Errata en aanvullingen bij

**Aanvraag voor een vergunning
in het kader van MRcp, Art. 30a**

Betreffende de gaswinningsinstallatie G17d-A

GDF Production Nederland B.V.

Processchema van het productieproces op G17d-A (incl. water - condensaaatscheider)

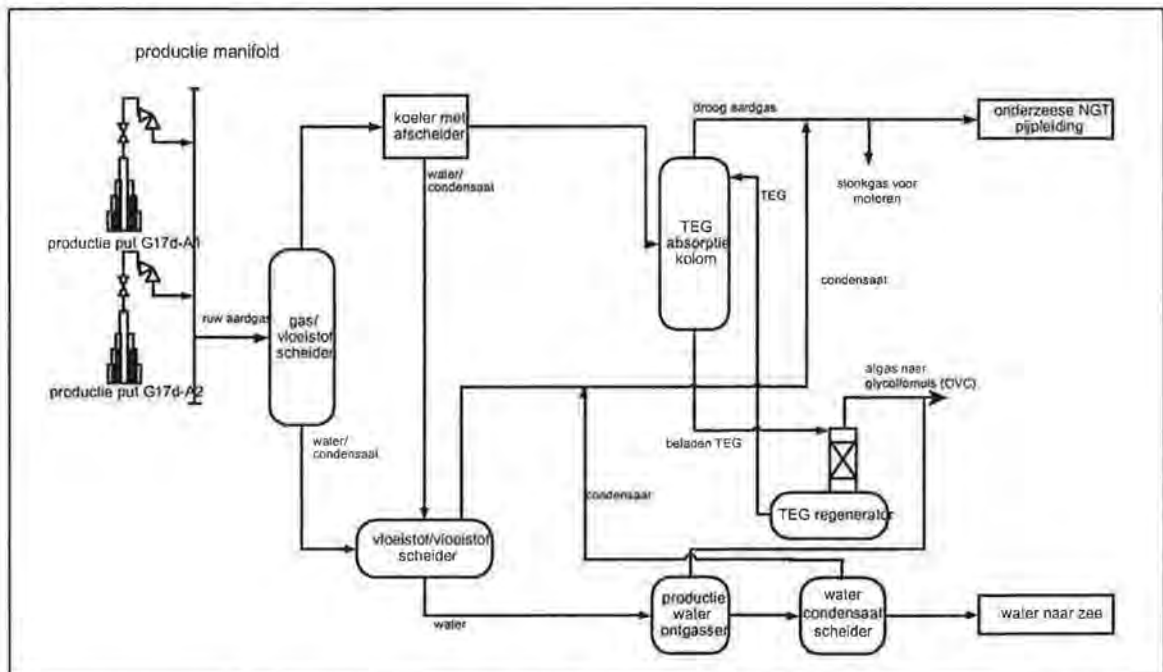
2. Bijlage 2, Hoofdstuk 3.1.1.2 Gas- en vloeistofbehandeling Emissie van alifaten naar water en eventuele maatregelen

GPN streeft er naar, in lijn met haar BMP, dat de alifatenconcentratie in het geloosde water lager is dan 20 mg/l. De in het ROM genoemde eisen (40 mg/l gemiddeld, 100 mg/l maximaal) zijn echter de limietwaarden die gerespecteerd zullen worden.

De strategie van GPN om de lozing van alifaten te beperken berust op het toepassen van de stand der techniek wat betreft hoge druk water-condensaatscheiding met toepassing van coalescoren en gebruik maken van roestvaststalen leidingen en vaten waardoor het gebruik van corrosie-inhibitor vermeden kan worden. Corrosie-inhibitor verstoort de olie-waterscheiding en daarmee de haalbare emissiereductie. Ter verdere reductie van de emissie van alifaten bevindt zich op G17d-A na de productiewaterontgasser nog een aparte water / condensaaatscheider, voorzien van een coalescorpakking. Het afgescheiden condensaat wordt samen met het eerder afgescheiden condensaat samen met het gas naar de vaste wal gevoerd. In de onderstaande processchema's staat dit aangegeven voor de huidige aangegeven (vergelijk bijlage 3 van de vergunningsaanvraag). Met deze opzet wordt verwacht dat de genoemde streefwaarde van 20 mg/l goed gehaald kan worden.
